OGGETTO: Istanza della Società F.Ili Fava S.n.c. di Andrea, Cristian & C. per il rilascio del PROVVEDIMENTO AUTORIZZATORIO UNICO ai sensi dell'art. 27-bis del D.lgs. n. 152/2006 e ss.mm.ii. e dell'art. 11 della L.R. 4/2016 per impianto di recupero rifiuti non pericolosi.

Osservazioni allo Studio di Impatto Ambientale Rev. 00 – 18 gennaio 2019 Redatto da SUCCOL Srl Sistema Ambiente per le Imprese - Piazzetta alla Posta, 13 Preganziol (TV), su incarico del Sig. Luigi Panato. Documento composto da 26 pagine.

**PROGETTO DEPOSITATO IN DATA 31/07/2018 PER LA
REALIZZAZIONE DELL'IMPIANTO DI RECUPERO RIFIUTI
NON PERICOLOSI IN COMUNE DI TORRI DI QUARTESOLO**
Osservazioni allo Studio di Impatto Ambientale

Figura 2: PAT – estratto carta dei vincoli e della pianificazione territoriale – In rosso l'area di progetto

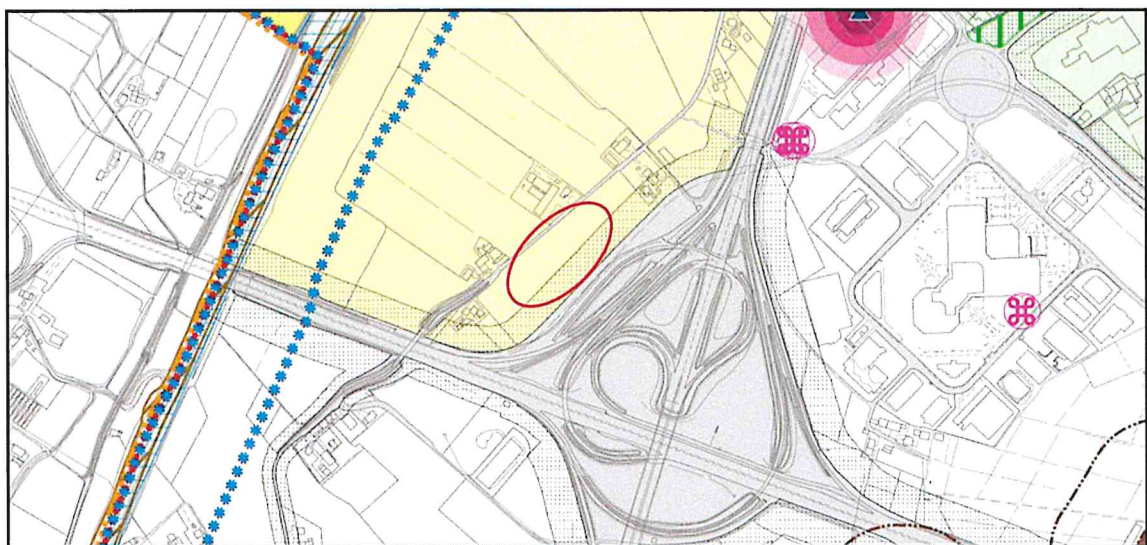
Come ben visibile dalla carta la fascia di rispetto si estende su circa metà dell'area interessata dal progetto. Non è condivisibile e allo stato attuale insostenibile, quanto riportato dalla ditta proponente nelle integrazioni datate 23/11/2018; ovvero l'assunto che la fascia di rispetto dal confine venga ridotta a 20 m dallo stesso, dando già quale atto conclamato la variante allo strumento urbanistico in funzione di una loro richiesta peraltro non ancora presa in esame dall'autorità competente.

Tale progettualità "futuribile" non può essere assolutamente adottata come metodo, essendo necessario basarsi realisticamente sulle condizioni in essere.

Attualmente infatti l'area nella quale la F.lli Fava intende installare il proprio impianto non è ricompresa nel confine del centro abitato (così come identificato nel Piano degli Interventi - tavola della zonizzazione b05-01-1). Le fasce di rispetto stradale sono pertanto da individuarsi all'Art. 26, comma 2 del DPR 495/92 il quale prevede che per le strade di tipo B (così come indenticata negli elaborati di progetto) debbano essere rispettati i 40 m dal confine stradale.

L'area non è identificata nella carta delle trasformabilità del PAT tra quelle preferenziali di sviluppo produttivo e/o insediativo. Non risulta pertanto possibile far rientrare a priori la casistica nel comma 3 del summenzionato articolo in quanto l'area in oggetto **non ricade fuori dai centri abitati, come delimitati ai sensi dell'Art. 4 del codice, ma all'interno di zone previste come edificabili o trasformabili dallo strumento urbanistico generale, nel caso che detto strumento sia suscettibile di attuazione diretta, ovvero se per tali zone siano già esecutivi gli strumenti urbanistici attuativi.**

È stato inoltre riposizionato il capannone al fine di collocarlo al di fuori della fascia di rispetto dei 60 metri dal confine autostradale. Si evidenzia che l'edificio non è l'unica opera edile prevista nel progetto ma tra le altre ci sono il piazzale e relativa rete di raccolta delle acque oltre che la recinzione e le barriere. A prescindere da quanto sopra non risulta ad ogni modo comprensibile e sostenibile il motivo per cui si chiedi la riduzione di una sola fascia di rispetto e non di entrambe se la proposta fosse legittima.

Figura 5: buffer di 100 m di distanza dalle civili abitazioni stabilmente occupate su base CTR 1:10.000 con delineaata un' approssimativa area d'impianto

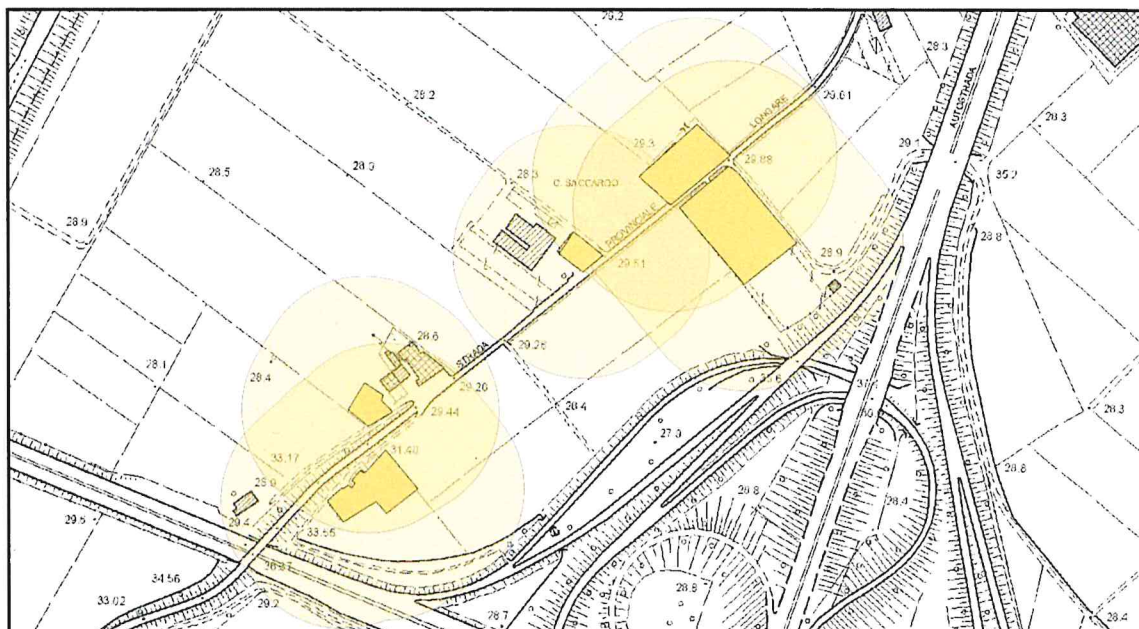
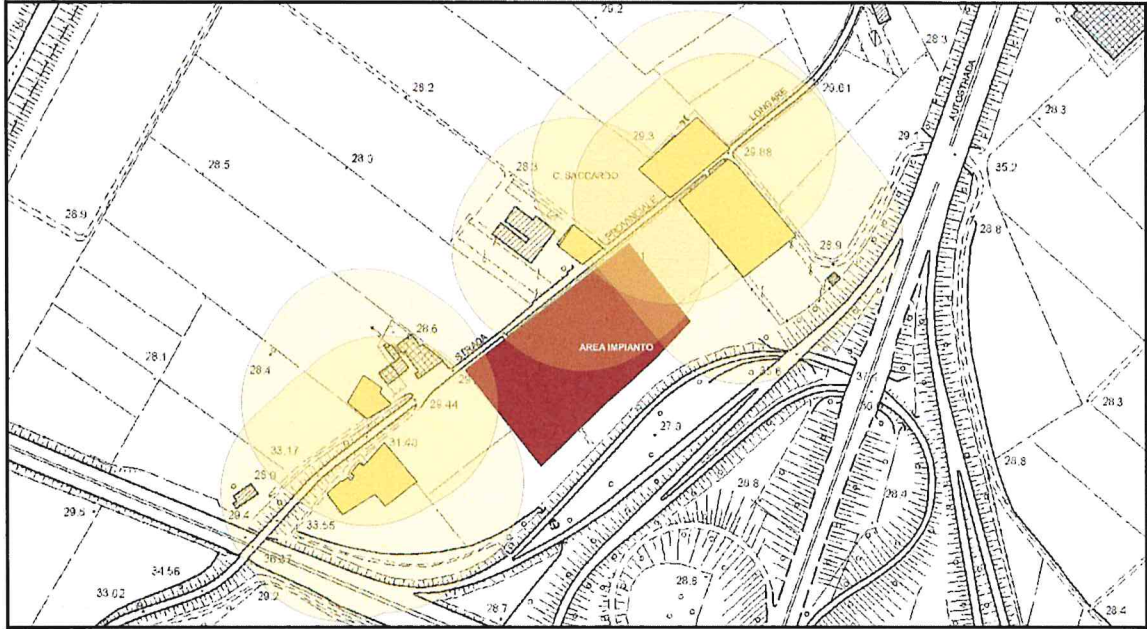
Il Piano Regionale fissa delle distanze chiare e precise dalle civili abitazioni nella fattispecie degli impianti di selezione e recupero pari ad almeno 100 m a tutela della sicurezza delle abitazioni e degli abitanti. Nel layout presentato ad integrazione dell'istanza e datato 20/11/2018 sono identificati dei semicerchi di raggio 100 m per i quali non è però possibile individuare il punto esatto da cui sono stati calcolati, impedendo di verificare la correttezza della valutazione eseguita.

Non avendo a disposizione l'esatta collocazione dei confini dell'impianto in progetto non ci è stato possibile eseguire una verifica comparativa. Sfruttando le CTR e le foto aeree messe a disposizione dal Geoportale della Regione Veneto sfruttando i dati certi, ovvero i confini delle civili abitazioni e pertinenze esistenti e stabilmente occupate nell'intorno dell'area interessata dal nuovo progetto, abbiamo creato un buffer di 100 m per verificare l'estensione dell'area vincolata come visibile nelle immagini riportate di seguito.

Dalla comparazione degli elaborati grafici, seppur sovrapponibili solo in modo approssimativo, risulta che l'area prescelta per l'installazione dell'impianto risulta per buona parte interessata dalla presenza del vincolo di 100 m dalle civili abitazioni stabilmente occupate. Ipotizzando di escludere in prima valutazione le aree di transito e di manovra dei mezzi, oltre a quelle di esclusiva messa in riserva dei rifiuti e considerando esclusivamente le aree dove verranno installati i macchinari per il trattamento dei rifiuti inerti (principale sorgente di polveri e rumore) risulta che tali zone rientrano quasi completamente nell'area sottoposta a vincolo.

Figura 6: Allegato VI – All. 1 al S.I.A. Planimetria generale e lay-out impianto

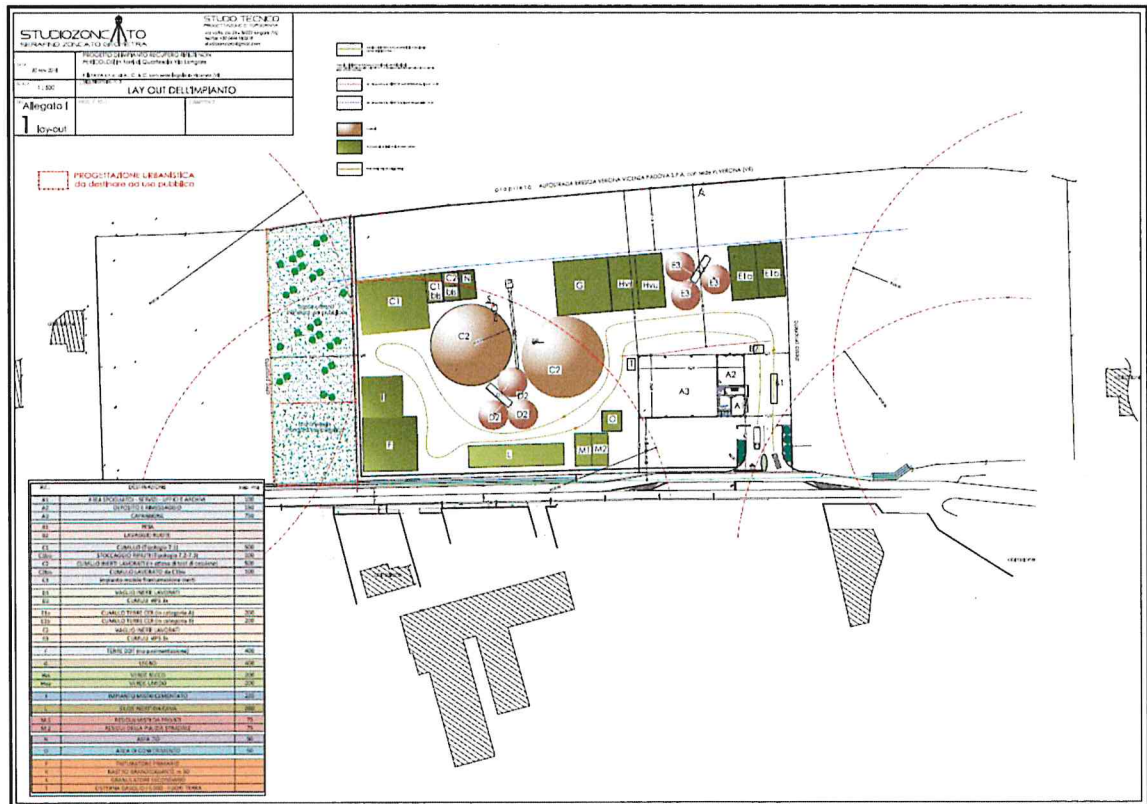
In un impianto di questo genere risulta ad ogni modo difficile, se non impossibile, circoscrivere l'area operativa in relazione al fatto che i macchinari impiegati (tritratore, frantoio secondario, vaglio, pale escavatori) sono tutti mobili e che la collocazione e la configurazione dell'impianto può variare nel tempo in funzione a specifiche esigenze impiantistiche fermo restando le aree di stoccaggio dei rifiuti. Gli impatti generati dalle lavorazioni, principalmente polveri e rumore, non sono comunque limitati alle sole fasi di triturazione e vagliatura degli inerti ma legati alla natura stessa del materiale e riscontrabili pertanto in tutte le fasi di gestione, dallo scarico dei rifiuti in impianto, alle lavorazioni, alle movimentazioni interne del materiale e alle operazioni di ricarica sui mezzi del materiale che ha cessato la qualifica di rifiuto e pertanto distribuiti su tutta l'area dell'impianto.

Figura 8: rappresentazione grafica con raggio di influenza considerato pari a 500 m dall'area di stoccaggio

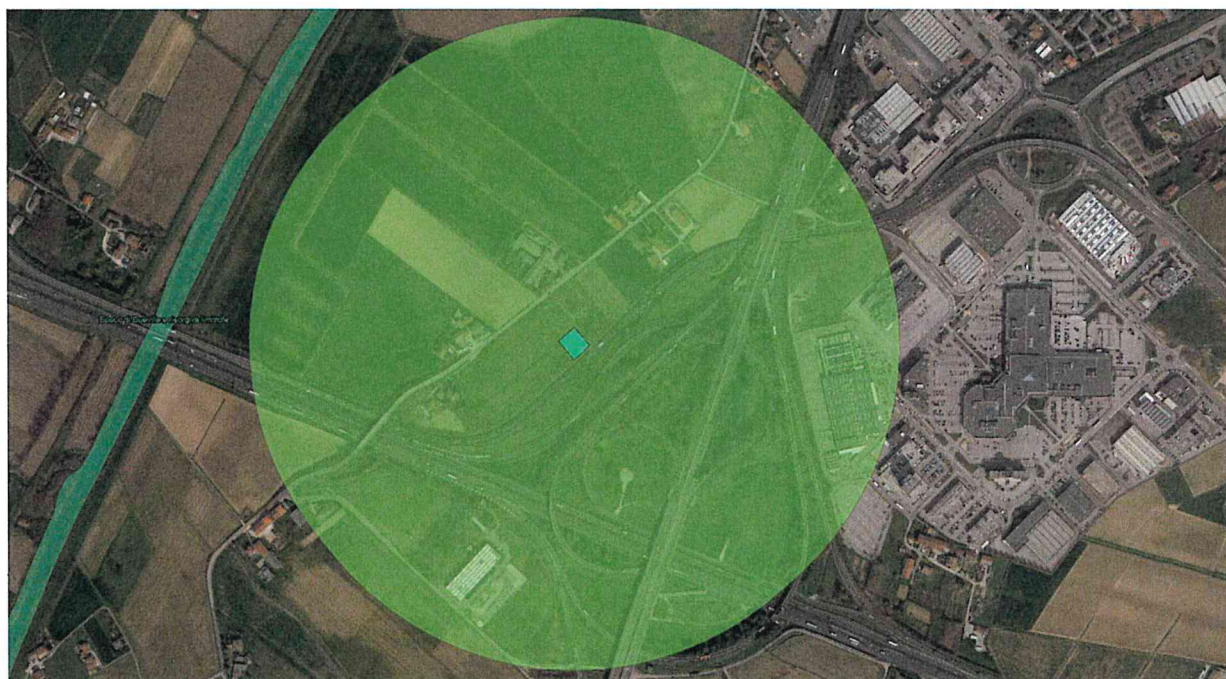
I suddetti rifiuti sono per loro natura biodegradabili, sia in ambiente aerobico che anaerobico, e conseguentemente fonte di odori molesti e di percolato: nonostante ciò non sono presenti all'interno della voluminosa documentazione di progetto procedure operative e gestionale atte a impedire, contenere o limitare tali impatti.

Inoltre, sebbene le attività di gestione formalmente richieste si limitino alle operazioni R13-R12, è intuitivo pensare che all'interno di un cumulo di 400 ton stoccato a cielo aperto ed esposto agli agenti atmosferici per un periodo non limitato a poche ore, si inneschino processi di bio-ossidazione e umificazione riconducibili più ad un'operazione di effettivo compostaggio che ad un esclusivo stoccaggio con selezione e cernita. Questi processi sono tanto più rapidi ed accentuati all'aumentare della temperatura e quindi enfatizzati nel periodo compreso tra maggio e settembre con conseguente aumento dei relativi impatti.

In tal senso anche il Piano Regionale di Gestione dei Rifiuti Urbani e Speciali adottato il 4 Aprile 2014, con D.G.R.V. 26/CR conferma le problematiche legate alla gestione di tale tipologia di rifiuti indicando per gli "Impianti di recupero aerobico e anaerobico di matrici organiche" una distanza di sicurezza dalle civili abitazioni pari a 500 m.

La rappresentazione grafica sopra riportata è da considerarsi approssimativa in quanto non tiene conto di quelli che sono i venti predominanti nell'area ma consente ugualmente di individuare l'area potenzialmente coinvolta dalla dispersione di odori molesti alle condizioni attuali ovvero in assenza di presidi adeguati e modalità gestionali idonee. Nell'elaborazione grafica è chiaramente visibile come l'area coinvolga numerosi nuclei abitativi, lo snodo autostradale adiacente e verso est raggiunga l'area commerciale e ricreativa che sorge attorno al Centro di Acquisti "Le Piramidi".

Figura 9: estratto allegato 1 al SIA - *Planimetria generale e layout impianto* – con individuata l'area "I"

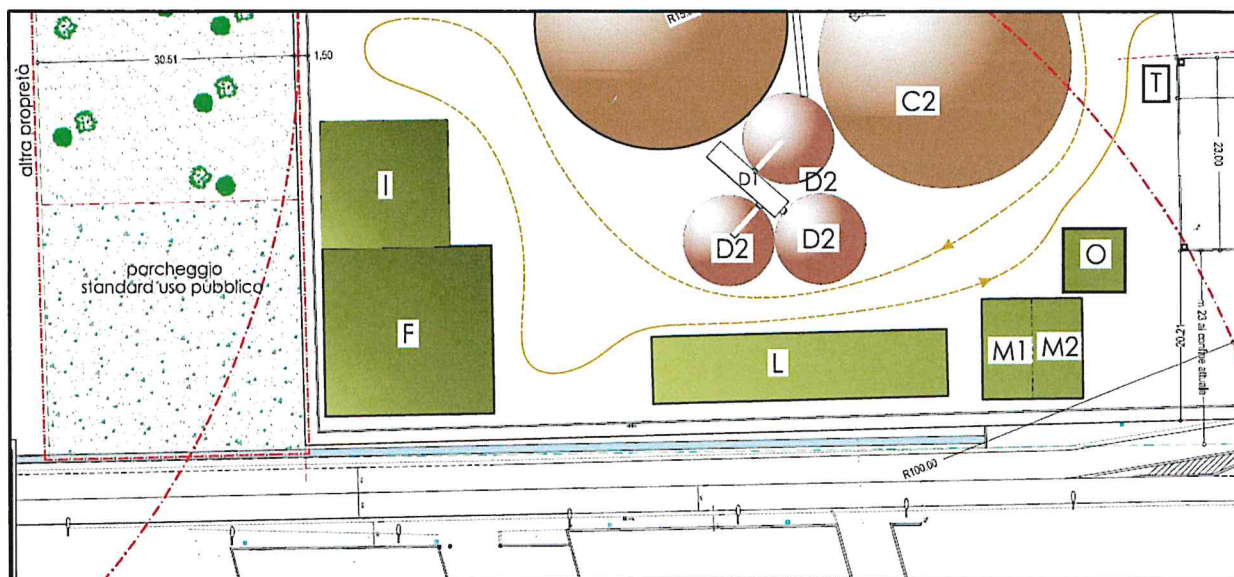
L'elaborato grafico in allegato 1 al SIA *Planimetria generale e layout impianto* individua alla lettera "I" lo spazio dedicato all'installazione di tale impianto (vd. figura 9).

Gli impianti per la preparazione del calcestruzzo sono dotati di motori, pompe, tramogge, nastri trasportatori, miscelatori e più in generale di organi di movimento sicuramente fonte di rumore a cui si deve sommare quello generato dalle autobetoniere durante le fasi di manovra e di carico. Non può essere trascurato in tale contesto anche il rumore generato dalle pale meccaniche impiegate per l'alimentazione dell'impianto visto e considerato che dovrebbero fare la spola tra questo e lo stoccaggio dei materiali vergini funzionali alla lavorazione del conglomerato cementizio che è stato collocato nell'area "L", lungo il confine ovest dell'impianto.

A tal proposito non è comprensibile il motivo per cui nell'elaborare la Previsione di Impatto acustico non siano stati presi in esame tali aspetti impiantistici, anche in considerazione del fatto che si trovano in area perimetrale e quindi più soggetti a dar origine a rumore con ripercussioni verso i recettori esterni all'impianto.
